**CONCEPTO TÉCNICO No CT - 4865**  
**Revisión de Estudio Particular de Respuesta Local**  
**de Amplificación de Ondas Sísmicas**  
**Artículo 7 - Decreto 193 de 2006**

**PROYECTO:** **EL TRIUNFO SEGUNDO**

**FECHA DE EMISION:** Junio 29 de 2007

El presente concepto técnico corresponde a la **segunda revisión** realizada por la Dirección de Prevención y Atención de Emergencias, del "Estudio de microzonificación sísmica para el proyecto a construirse en la Avenida 68 con Diagonal 22A de Bogotá", y de los oficios aclaratorios ER5827 de Marzo 16 de 2007 y el ER6941 de Junio 7 de 2007.

Figura 2. Espectro de diseño del proyecto El Triunfo Segundo

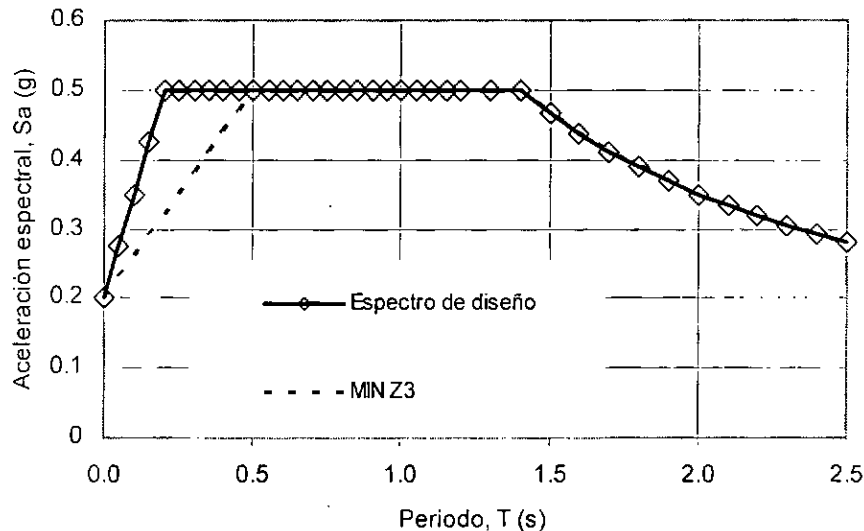
En la Tabla No. 6 se presentan los coeficientes sísmicos de diseño, y en la Figura No. 46 el espectro de diseño. El espectro recomienda utilizar entre 0 s y 0.2 s una variación lineal de valores de aceleración espectral entre 0.2 g y 0.5 g, desde 0.2 s hasta 1.4 s, continúa un valor constante de 0.5 g, y para periodos mayores, ajustarse al descenso del espectro mínimo de Zona 3.

La verificación del espectro queda sujeta a la solución de los puntos anteriores.

El estudio CUMPLE PARCIALMENTE con este requerimiento.

En el oficio aclaratorio ER6941 de Junio 7 de 2007 el consultor presenta los resultados de los espectros de respuesta teniendo en cuenta las curvas de variación del amortiguamiento con la deformación angular para los estratos 2, 3 y 4 en las Figuras 13, 15 y 17 suavizadas de una manera diferente, donde se observa que no hubo modificaciones significativas en los resultados, por lo cual el consultor ratifica el espectro de diseño propuesto que se resume en el numeral 4.8 del presenta concepto.

El estudio CUMPLE con este requerimiento.
